改善箇所説明図

不具合の内容

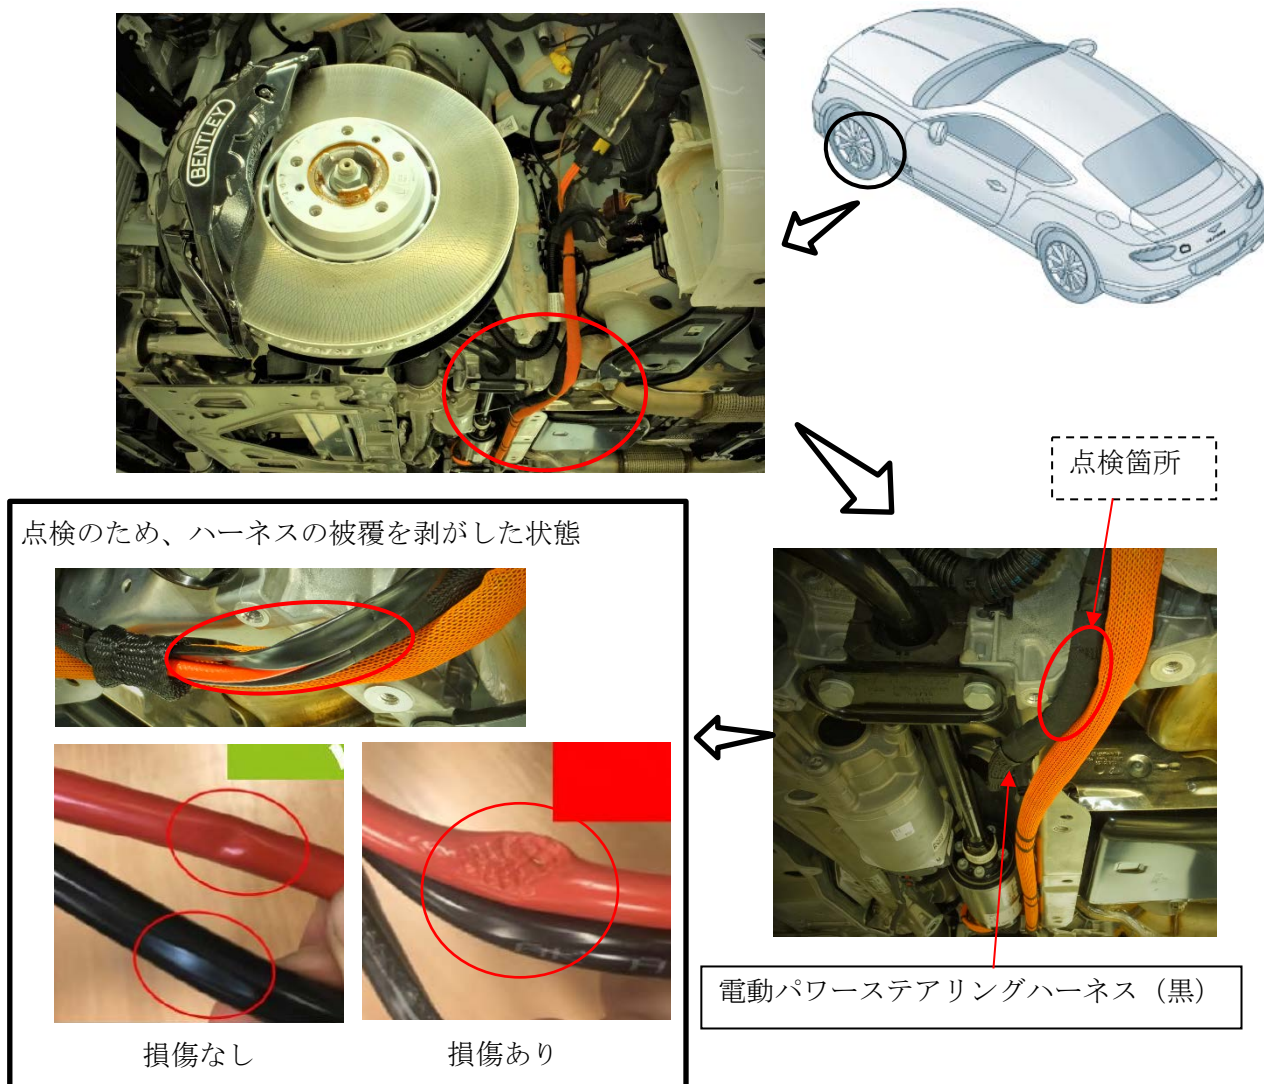
注意： は点検し、損傷している場合は交換するハーネスを示す

は点検する箇所を示す。

電動パワーステアリング装置において、電気配線の配策が不適切なため、当該配線がサスペンションフレームとアンダーパネルの間に挟まれているものがある。そのため、走行時の振動等で被覆が削れ、サスペンションフレームに短絡することで警告灯が点灯し、ステアリングのアシスト機能が失われ、最悪の場合、火災に至るおそれがある。

全車両、電気配線の配策状態を点検し、不適切なものは適切な配策へ修正する。なお、ハーネスが挟まれて損傷しているものは、ハーネスを新品に交換する。

改善後は、フロントサブフレームに赤色のペイントを行い識別とする。
